**RIFACIMENTO INVASO SUL TORRENTE SESSERA IN SOSTITUZIONE
DELL'ESISTENTE PER IL SUPERAMENTO DELLE CRISI
IDRICHE RICORRENTI, IL MIGLIORAMENTO DELL'EFFICIENZA IDRICA
DEGLI INVASI ESISTENTI SUI TORRENTI RAVASANELLA ED OSTOLA,
LA VALORIZZAZIONE AMBIENTALE DEL COMPENSORIO**

FASCICOLO F 9
GEOLOGIA

FASCICOLO F 09 - GEOLOGIA

1. INTEGRAZIONI PROGETTUALI RICHIESTE DAL MINISTERO DELL'AMBIENTE E DELLA TUTELA DEL TERRITORIO E DEL MARE - DIREZIONE GENERALE PER LE VALUTAZIONI AMBIENTALI CON NOTA PROT. N. 24767 DEL 30/09/2011

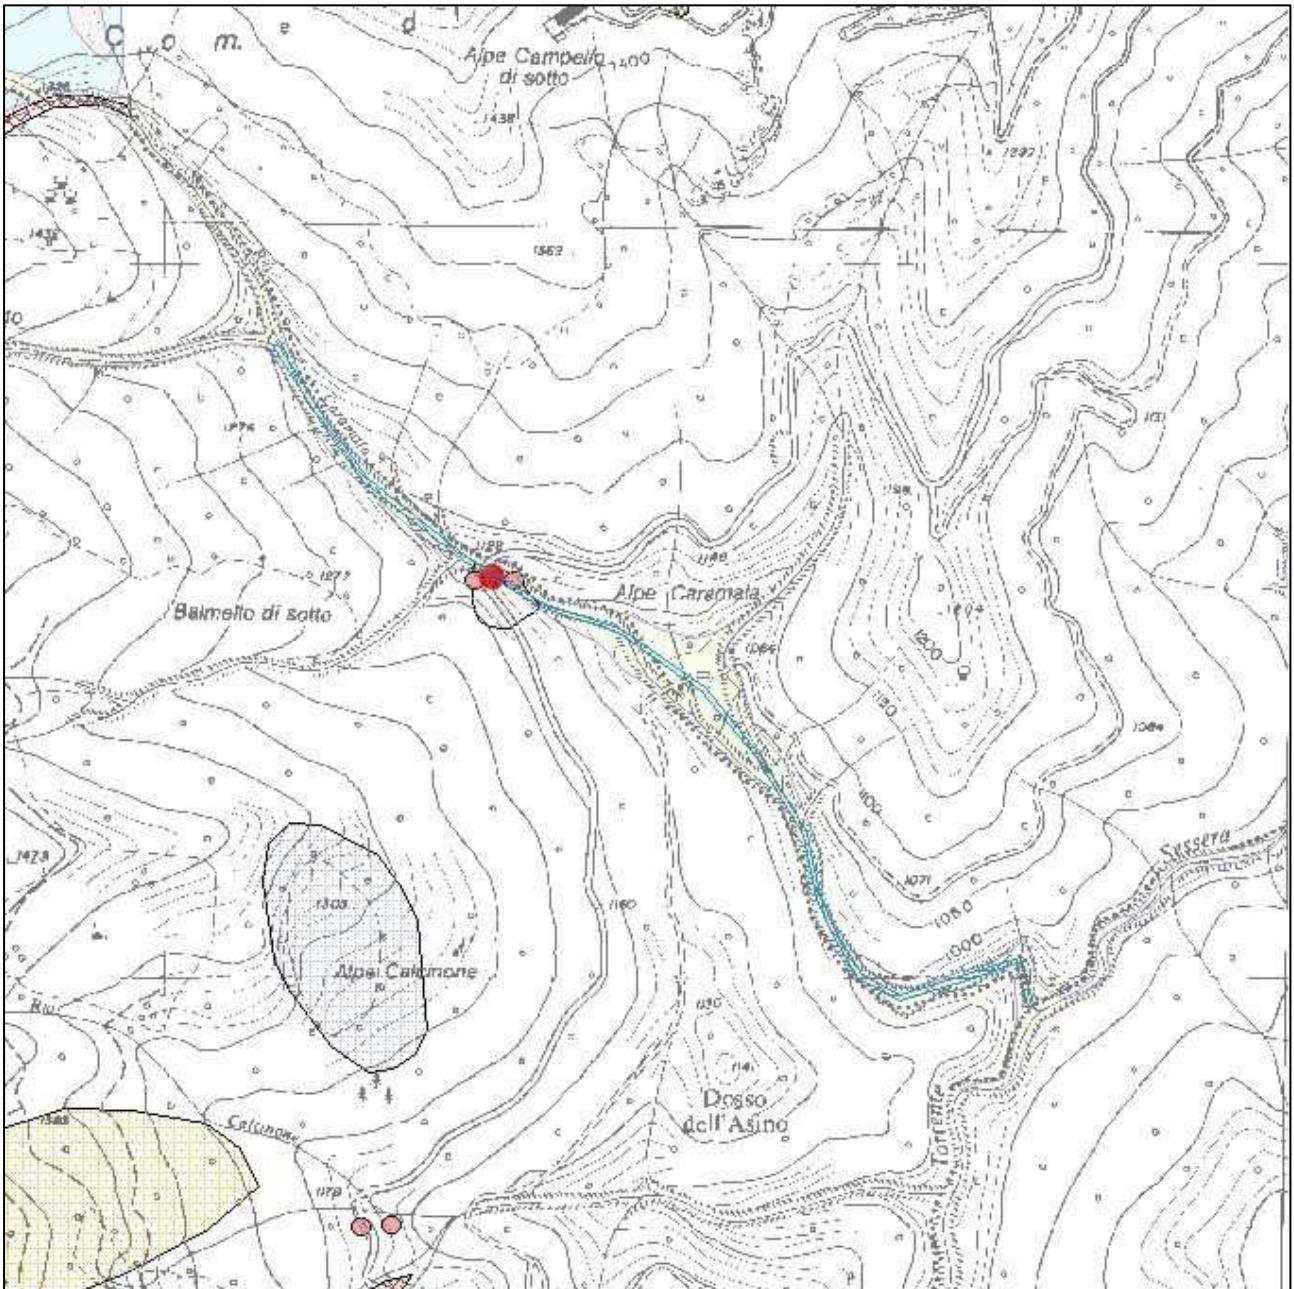
Nella carta geomorfologia sono minimizzati o non cartografati i fenomeni di dissesto sui corsi d’acqua, specie quelli dell’alluvione del 2002, in particolare quelli relativi al Rio Caramala.

Gli effetti dell'evento alluvionale del Giugno 2002 sul Rio Caramala sono descritti in RD7.1.1. § 3.2. e riportati in RD7.1.3

. Carta Geomorfologica, utilizzando la stessa simbologia proposta da IFFI e SITAD Provincia di Biella (Figura alla pagina successiva).

A valle dell'attraversamento stradale della pista sterrata principale, in località Alpe Caramala, la doppia linea azzurra indicante "tratti di alveo potenzialmente soggetti a trasporto solido (SITAD)" non coincide con l'alveo della base C.T.R., in quanto nel corso dell'evento del Giugno 2002 il suddetto alveo ha subito un'avulsione in sx, ove permane attualmente.
